Parere n. 3101 del 02/08/2019

Progetto	<p><i>Verifica di ottemperanza</i></p> <p>Autostrada A4 Milano-Bergamo - Adeguamento dello svincolo di Dalmine - Prescrizioni 1a, 1b, 1c, 2 della Determinazione Direttoriale DVA-DEC-288 del 03/07/2018</p> <p>ID_VIP: 4600</p>
Proponente	<p>Autostrade per l'Italia S.p.A.</p>

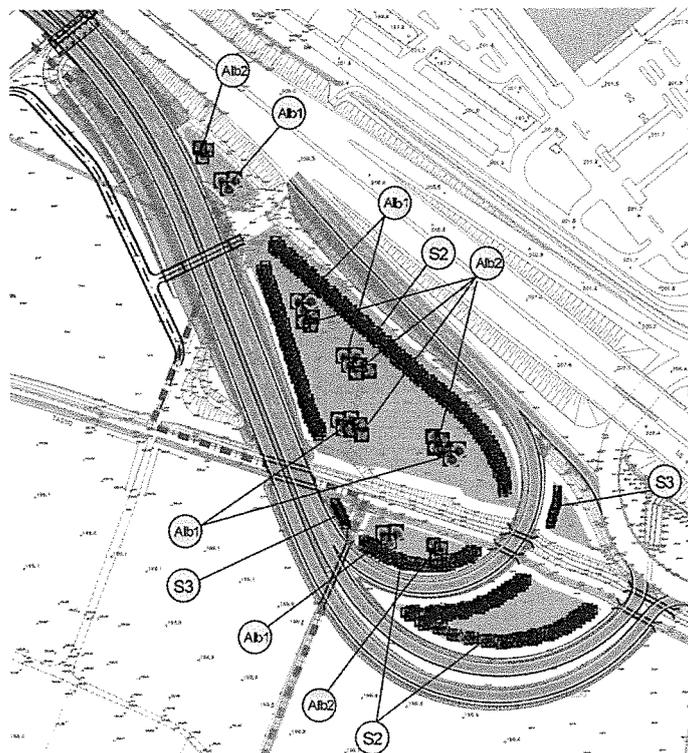
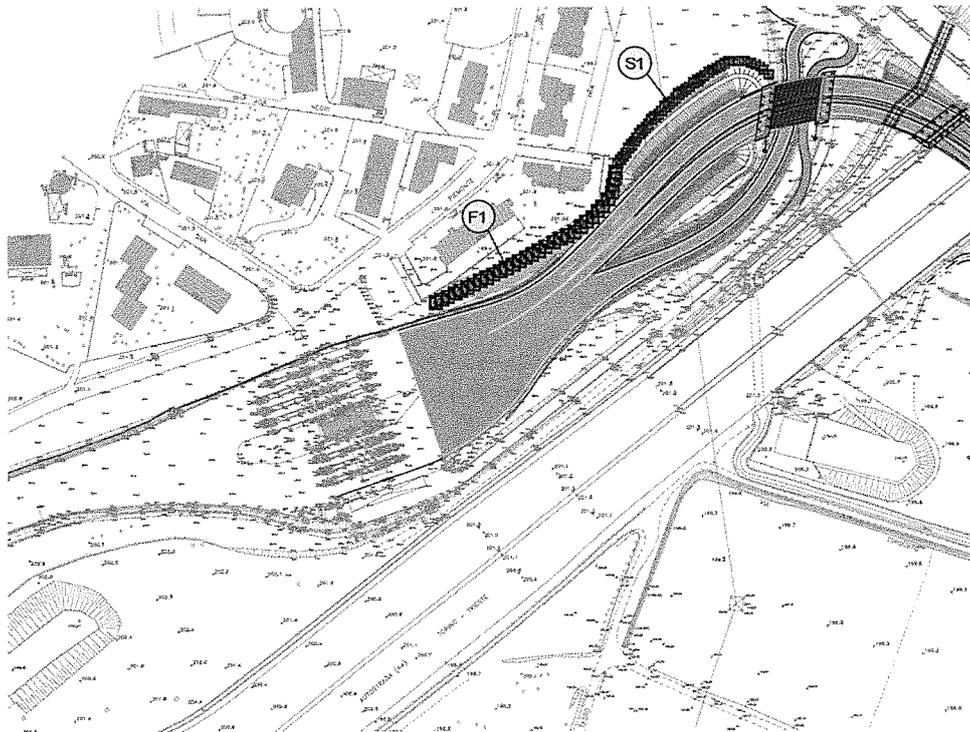
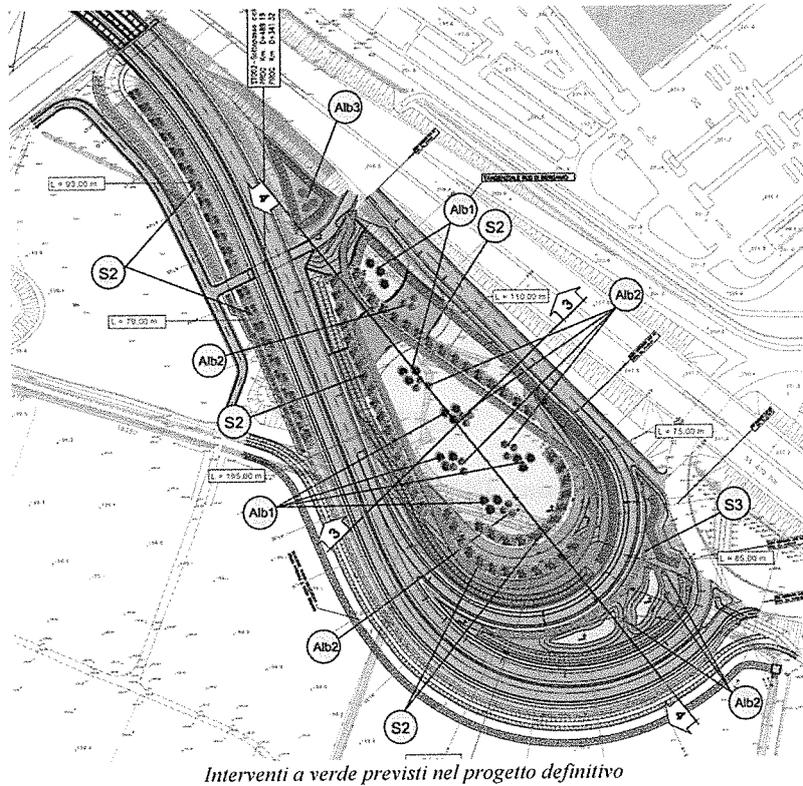
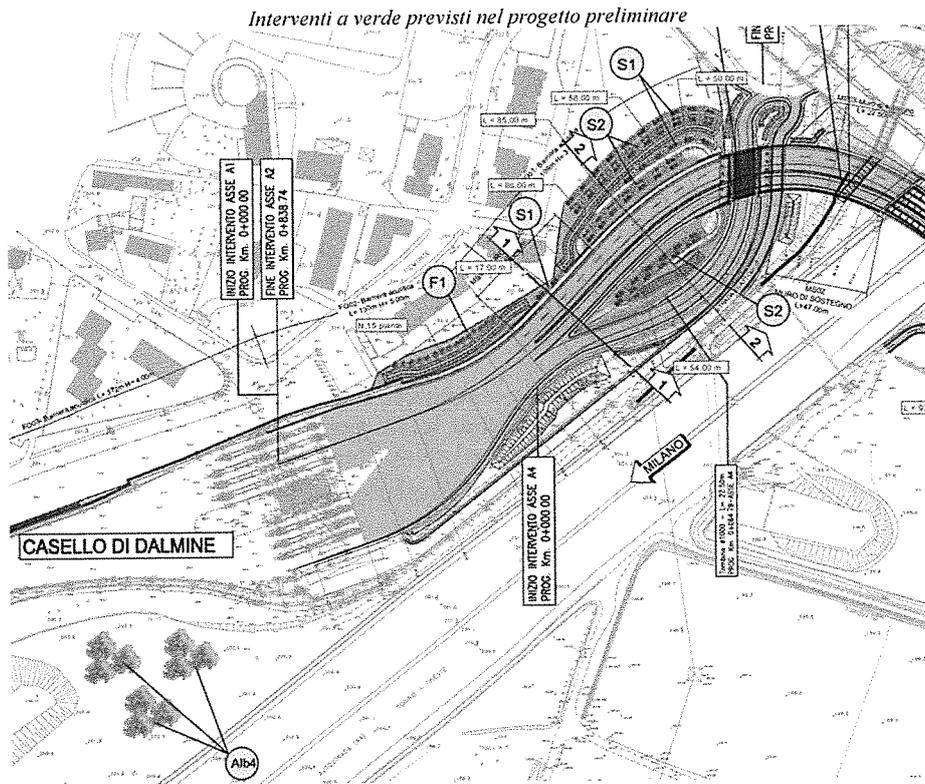
CONSIDERATO e VALUTATO che, come si evince dalle relazioni GEN 0002 e SUA 0013, dagli elaborati AUA 0200 e AUA 0201 e dagli elaborati SUA 0010÷0013:

- la scelta delle specie e i criteri di progettazione indicati dal Proponente hanno fatto riferimento alla normativa vigente e alle caratteristiche paesaggistiche dell'area in esame;
- il progetto delle opere a verde ha subito un sensibile incremento della dotazione di opere a verde rispetto a quanto contenuto nel progetto preliminare, sia in termini di tipologia che in termini dimensionali;
- sono state previste due nuove tipologie arboree (Alb3 *Ulmus minor* e Alb4 *Tillia cordata*) e maggiori alberature e siepi, anche abbinata tra loro;
- sono state previste siepi di tipologie diverse, disposte su una fila o due file per una estensione totale di circa 1000 metri, alberi di varie specie, per un totale di circa 50 alberi, e infine, un gruppo di filari;

- ai fini di una riqualificazione e rivalorizzazione del quadrante territoriale interessato il proponente prevede la realizzazione di una sistemazione morfologica;
- tale rimodellamento consta della realizzazione del profilo del terreno intercluso in leggero rialzo, raccordato lungo i fossi disperdenti al piede dei rilevati stradali, per prevenire la formazione di aree depresse ed il rischio di ristagno idrico;
- al contempo tale rimodellamento pone la vegetazione di progetto in posizione più elevata e maggiormente percepibile, migliorando il contesto paesaggistico ambientale;
- per la realizzazione del rimodellamento il Proponente indica che saranno impiegati i materiali originati dagli scavi dell'intervento stesso, identificati all'interno del Piano di Utilizzo redatto in ottemperanza alla prescrizione 1.b.

La condizione n. 1.c è ottemperata.
